Mission régionale d'autorité environnementale
ÎLE-DE-FRANCE

**Avis délibéré sur le projet
d'aménagement du « Village Delage »
à Courbevoie (Hauts-de-Seine)**

N° APJIF-2022-0032
en date du 28/04/2022

Figure 5: Localisation de la crèche au sein du RDC du projet de bâtiment

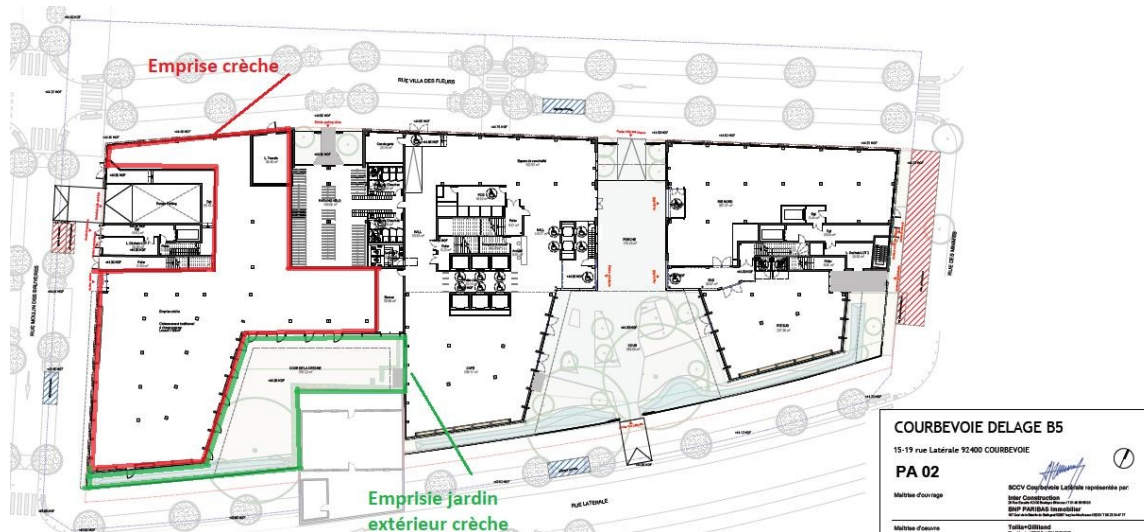
L'implantation d'une crèche avec jardin extérieur est prévue au rez-de-chaussée du bâtiment, sa localisation étant identifiée sur la figure 5. Cet établissement sensible est implanté en façade directe de la rue Latérale et

de la voie ferrée située à même hauteur.
